石木ダム 本当に必要？

水位計算による 石木ダムの効果についての検討

2024年3月23日

今本博健

⑦長崎県の「石木ダムは必要」の根拠

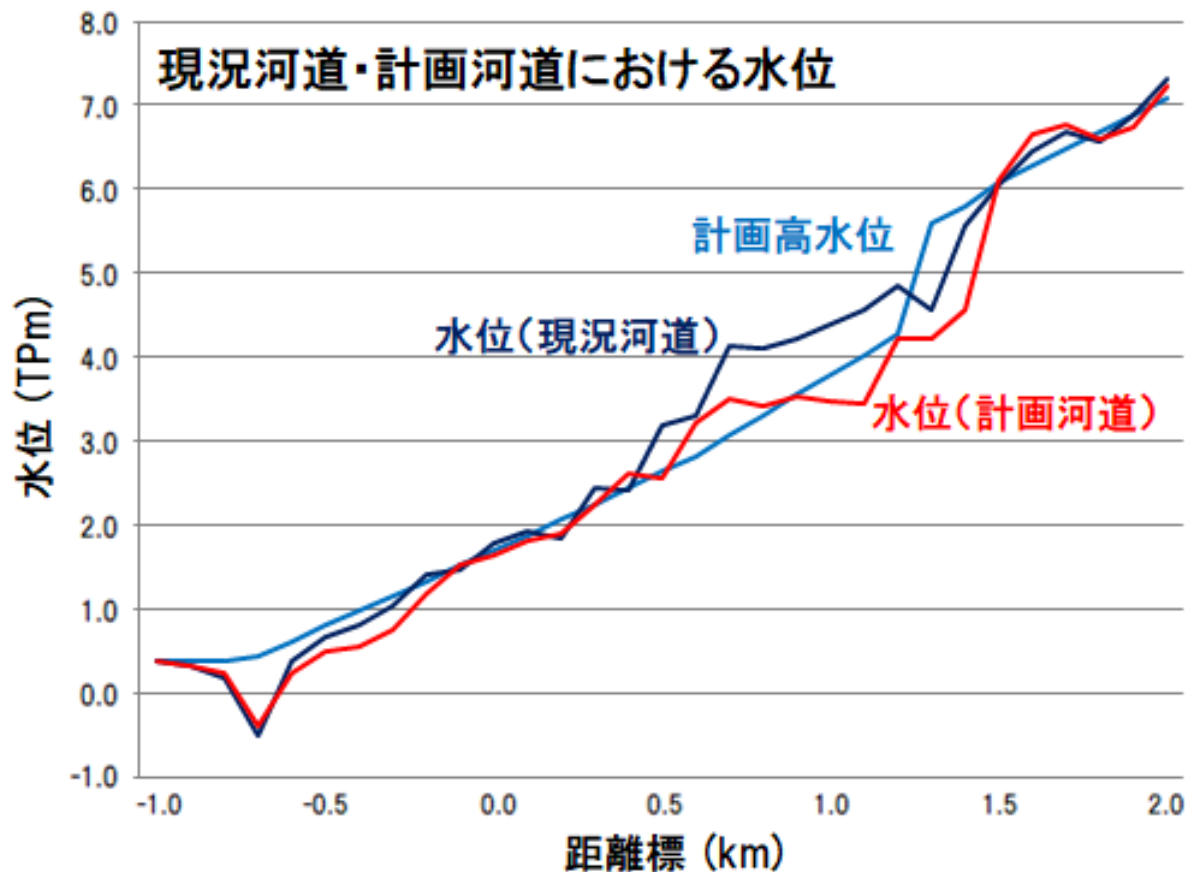
- 現況河道に計画規模の洪水(野々川ダムを考慮)が流れた場合、水位は計画高水位を大きく超える。
- 計画河道に改修しても0.7kmおよび1.6km付近で計画高水位を超える。
- 水位を計画高水位以下にするには石木ダムが必要である。
- これが長崎県の「石木ダムは必要」とする根拠である。

粗度係数として長崎県が設定した値を使用

長良川の粗度係数

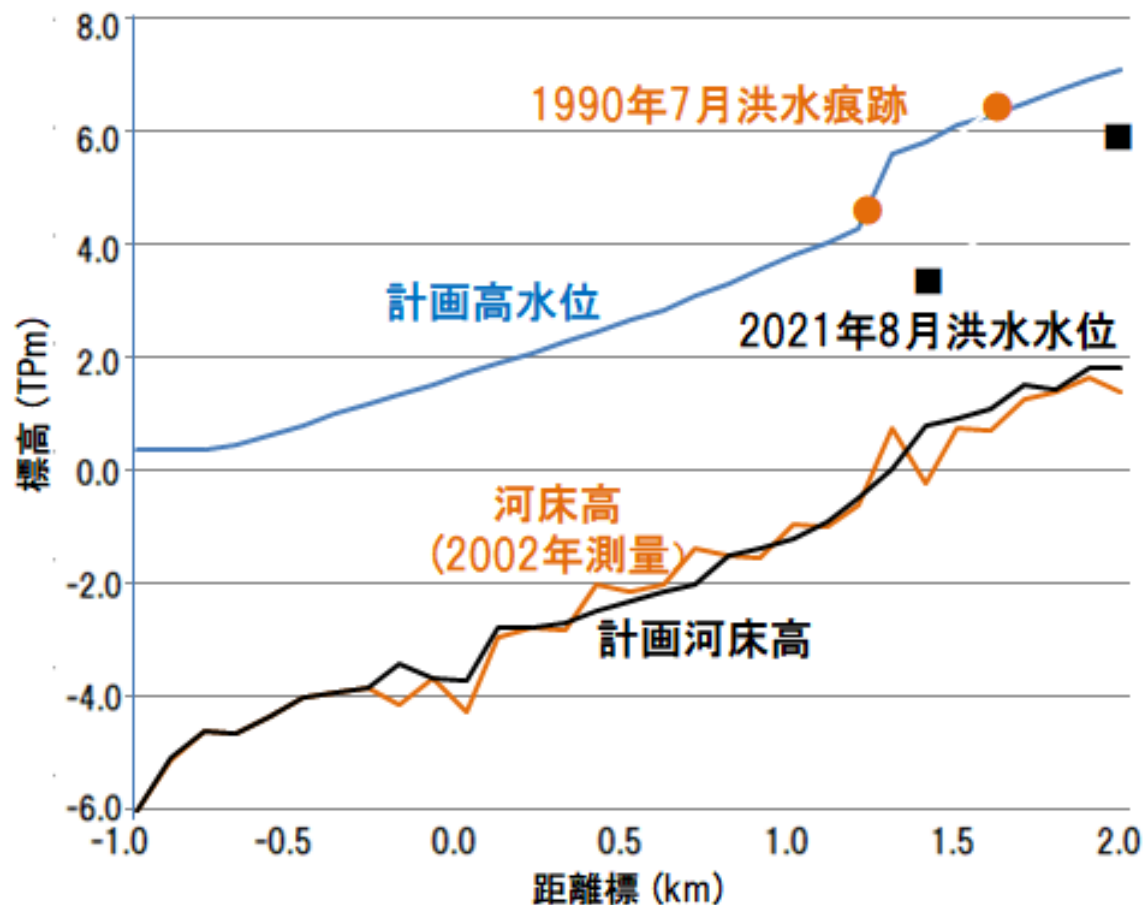
- 長崎県は1990年7月洪水で確認した粗度係数を用いた水位計算により石木ダムが必要と判断しているが、粗度係数は河川改修で河道が整正されると低下する。
- 長良川では1961年6月洪水のあと行なわれた河川改修により粗度係数が15%低下している。
- 川棚川でも1990年7月洪水のあと河川改修が行われ、ほぼ概成した現時点では粗度係数が低下していると考えられる。

⑨2021年8月洪水が粗度係数の低下を示唆した

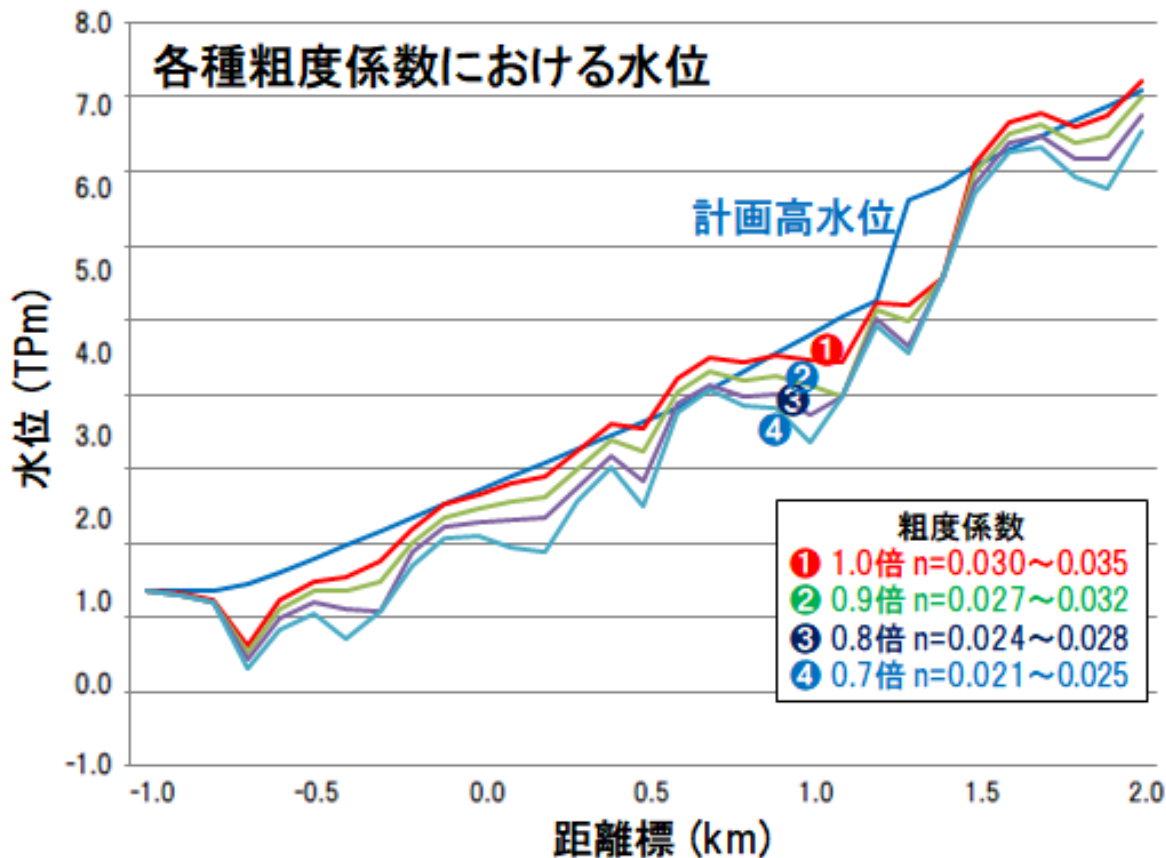
- 2021年に1990年洪水に匹敵する洪水発生した。
1990年洪水 833m³/s
2021年洪水 706m³/s
- 1990年の水位はHWLに近かったが、2021年の水位は大幅に下回った
- 1990年洪水後に実施された河道改修による河道整正と粗度係数の低下によると考えられる。

⑩粗度係数が低下していればどうなるか

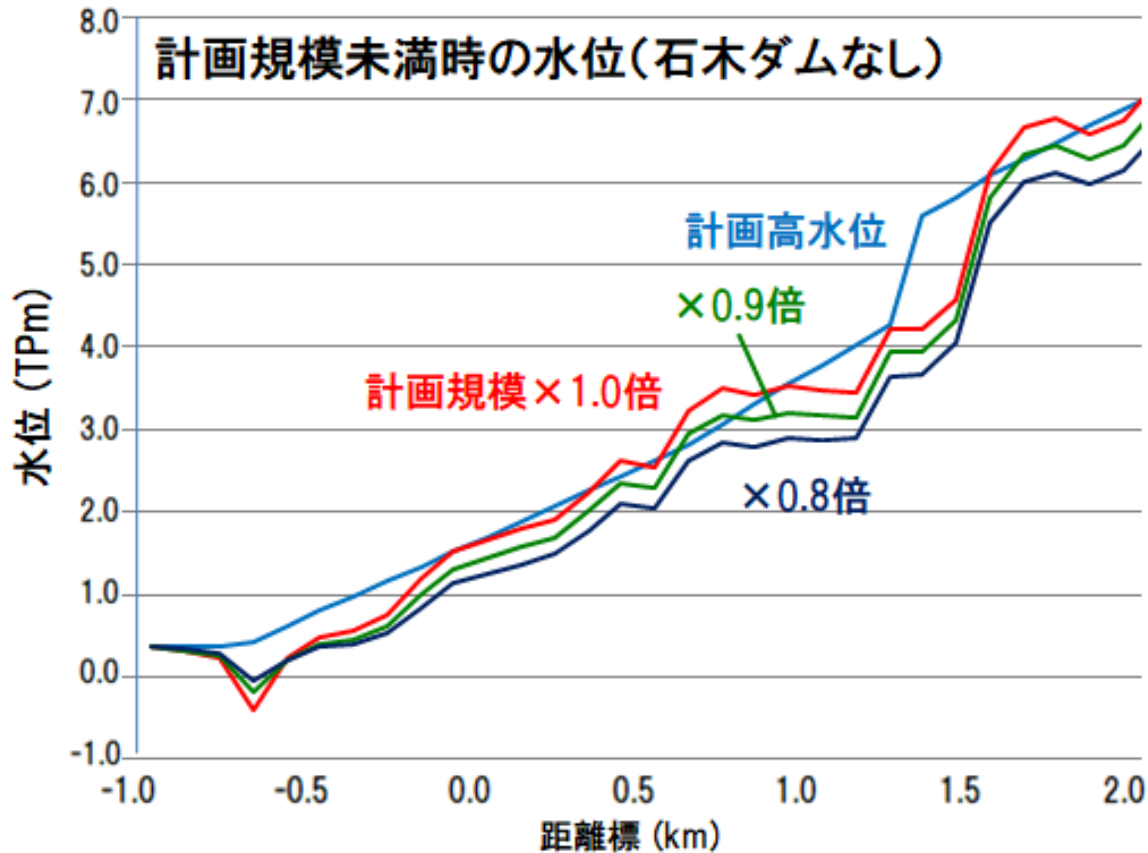
● 川棚川の粗度係数が低下していれば水位がどうなるかを4つの粗度係数について計算した。

① 1.0倍 $n=0.030\sim0.035$

② 0.9倍 $n=0.027\sim0.032$

③ 0.8倍 $n=0.024\sim0.028$

④ 0.7倍 $n=0.021\sim0.025$

● ケース①～③では計画高水位を超える。

● ケース④では超えない。この値が正しければ、石木ダムは不要である。

⑪石木ダムなしでもHWLを超えない洪水規模

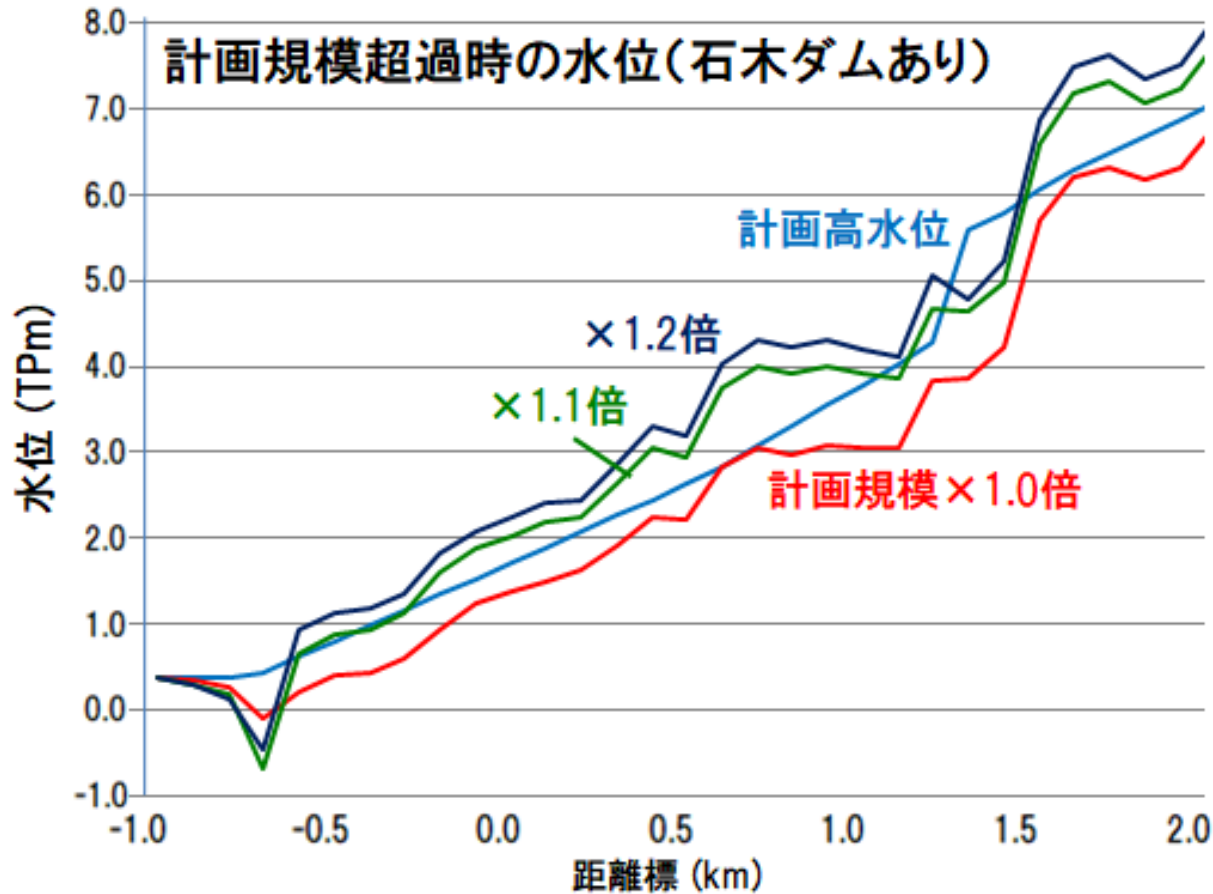
- 石木ダムがなければ、計画高水位を超えない洪水規模はいかほどか。計画規模×0.9倍および0.8倍の水位を計算した。
- 計画規模×0.9倍で計画高水位をほとんど超えず、0.8倍ではまったく超えない。
- 石木ダムがなくても0.9倍までは計画高水位以下といえる。

⑬石木ダムが役に立つ洪水規模

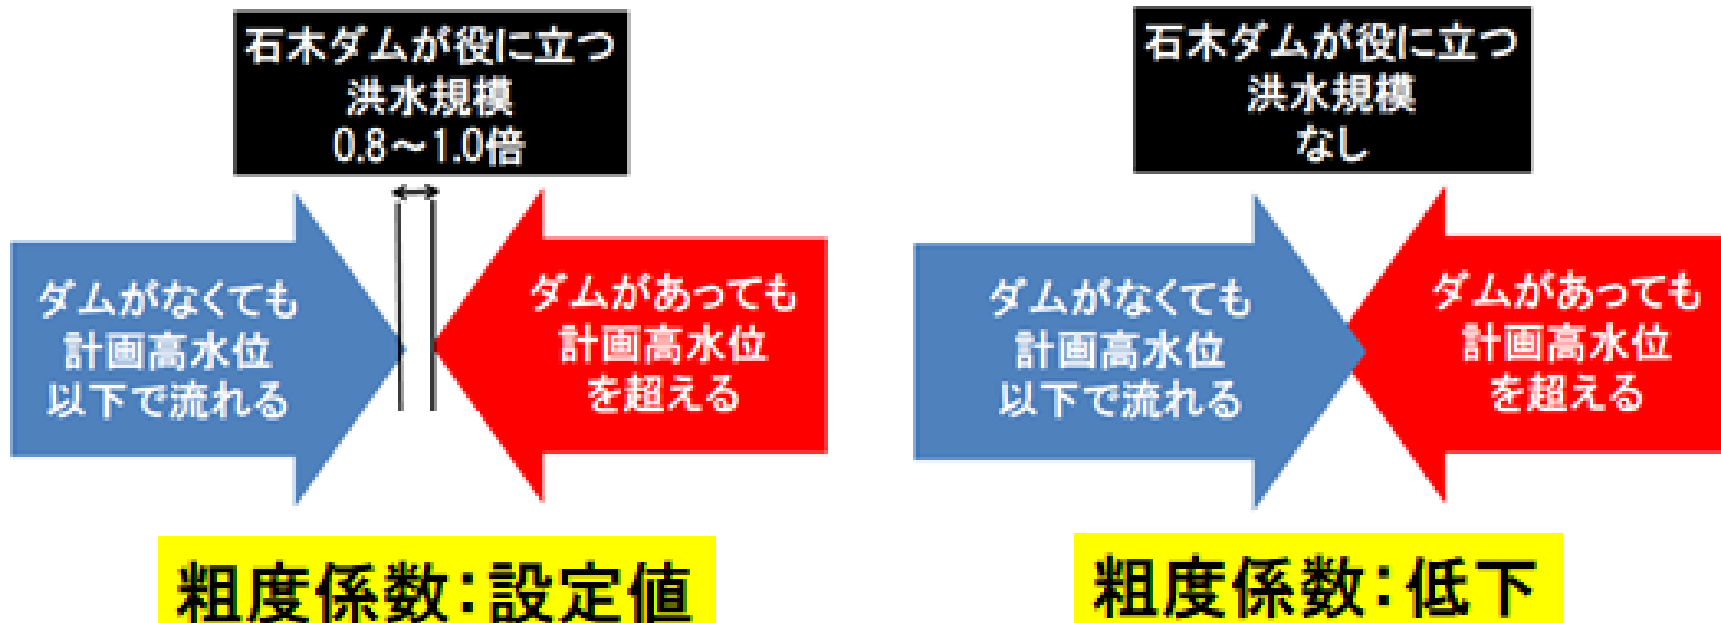
- 粗度係数が設定値の場合、石木ダムが役に立つのは計画規模の0.8倍から1.0倍強の洪水に対してだけである。
- 粗度係数が設定値の0.8倍以下であれば、石木ダムが役に立つ洪水規模はない。
- これほど僅かな洪水に対してしか役に立たないダムをつくる意義はあるのか。

⑮気候変動の川棚川治水への影響

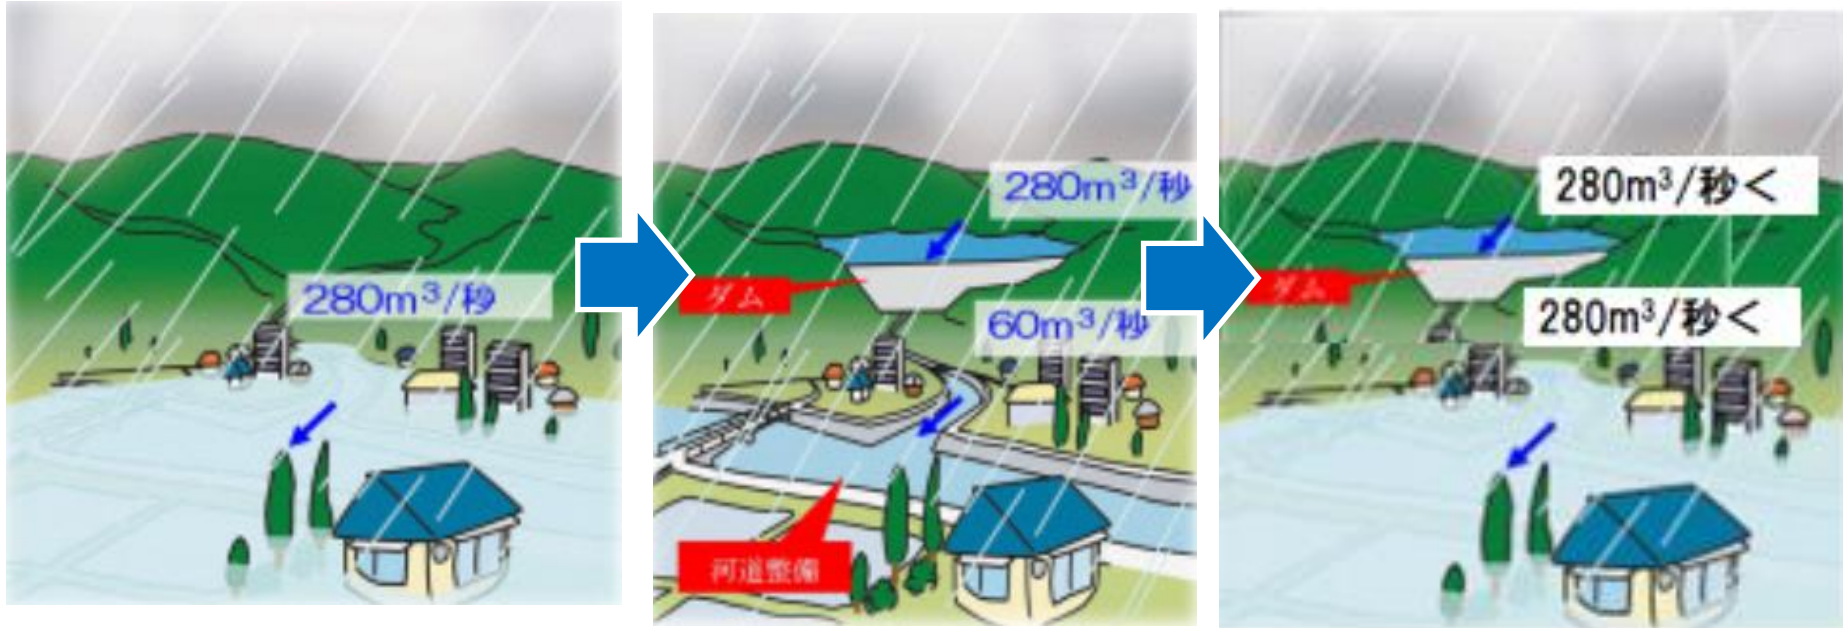
- 2°C上昇シナリオでは流量が1.2倍に増加すると予測されている。
- 石木ダムへの流入量が1.2倍になれば、洪水調節機能を完全に失い、流入量をそのまま放流することになる。
- 石木ダムは存在するだけの無用の長物となる。
- 完成した時点で無用の長物になるダムをつくる意義はない。
